Type gebouw: Woning

Opmerkingen, Nota's en Besluit

Afbeelding schakel- en verdeelbord

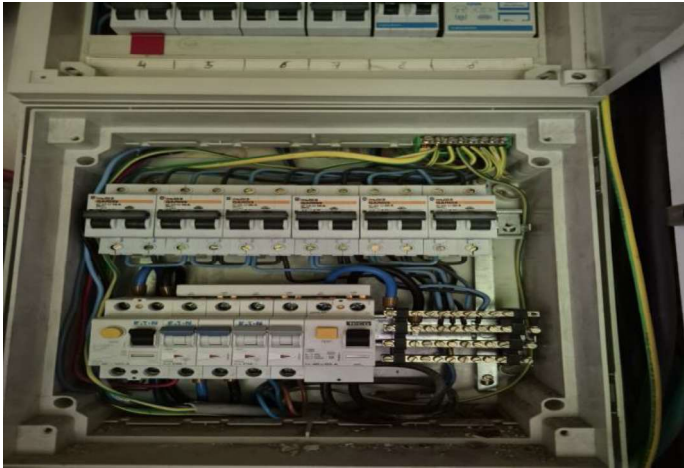
1.01 Ééndraadsschema van de installatie is te voorzien en/of te vervolledigen. (Boek 1 Afdeling 2.12 - 2.13 en 3.1.2 en 9.1.2)
1.02 Situatieschema van de installatie is te voorzien en/of te vervolledigen. (Boek 1 Afdeling 2.12 - 2.13 en 3.1.2 en 9.1.2)
I5.09 De genakbare, naakte onder spanning staande delen zijn onvoldoende afgeschermd. (Boek 1 Afdeling 5.1.4. en 4.2.2.3.)
I5.11 Interne verbindingen en/of doorsnede van de verdeelrails en verbindingen in het bord zijn onvoldoende. (Boek 1 Onderafdeling 4.4.1.1. en 4.2.2.3.)
2.01 De waarde van de isolatieweerstand van één of meerdere stroombanen is kleiner dan 0,5M ohm (Boek 1 Onderafdeling 6.4.5.1.)
2.05 De spreidingsweerstand is groter dan 100 ohm. (Boek 1 Onderafdeling 4.2.3.2.)

3.10 De aansluiting van de aardingsonderbreker is te herzien. Deze dient aan de ene zijde verbonden te zijn met de aardgeleider en aan de andere zijde met de hoofdaardingsklem, equipotentiaal verbindingen, beschermingsgeleiders, enz...(Boek 1 Onderafdeling 5.4.2.1 en 2.5)

AFGEKEURD: De elektrische installatie voldoet niet aan de voorschriften van het KB 08/09/2019 – AREI Boek 1. Het volgende controlebezoek is te voorzien voor exact 1 jaar na datum van dit rapport.
